Znak sprawy: IRL.271.1.9.2024

Dotyczy: postępowania o udzielenie zamówienia publicznego, prowadzonego w trybie podstawowym bez negocjacji pn.: „**Zakup wraz z transportem kruszywa drogowego na potrzeby Gminy Kluczewsko**”.

PYTANIA, ODPOWIEDZI, WYJAŚNIENIA I ZMIANA TREŚCI SPECYFIKACJI WARUNKÓW ZAMÓWIENIA

Pytanie Nr 1:

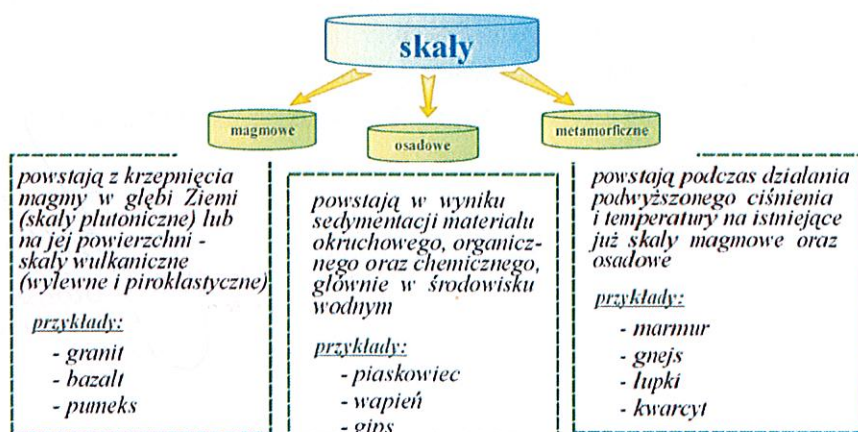
proszę o wyjaśnienie treści specyfikacji jeśli chodzi o zapis wykluczający zastosowanie skał pochodzenia organicznego(Osadowe) a więc:

wapień, dolomit, piaskowiec

3.2. Zamawiający wymaga aby przedmiot zamówienia odpowiadał co do jakości wymogom wyrobów dopuszczonych do obrotu i stosowania w budownictwie, określonym w art. 10 ustawy Prawo budowlane, jak również winien spełniać normę PN-EN 13242+A1 2010 i powinien być uzyskany w wyniku pokruszenia surowca skalnego (z wykluczeniem skał

4 pochodzenia organicznego). Kruszywo powinno być jednorodne, bez zanieczyszczeń obcych i bez domieszek gliny.

Sytuacje dobrze obrazuje załączona grafika: jeśli zapis pozostanie w specyfikacji, zamawiający może przyjąć ofertę tylko na kruszywa pochodzenia magmowego oraz metamorficznego.

Zamawiający dopuszcza zastosowanie skał pochodzenia organicznego (Osadowe) a więc: wapień, dolomit, piaskowiec.

1) zmianę treści zapisu Rozdziału 3 pkt 3.2. nadając mu następujące brzmienie: „ Zamawiający wymaga aby przedmiot zamówienia odpowiadał co do jakości wymogom wyrobów dopuszczonych do obrotu i stosowania w budownictwie, określonym w art. 10 ustawy Prawo budowlane, jak również winien spełniać normę PN-EN 13242+A1 2010 i powinien być uzyskany w wyniku pokruszenia surowca skalnego. Kruszywo powinno być jednorodne, bez zanieczyszczeń obcych i bez domieszek gliny;
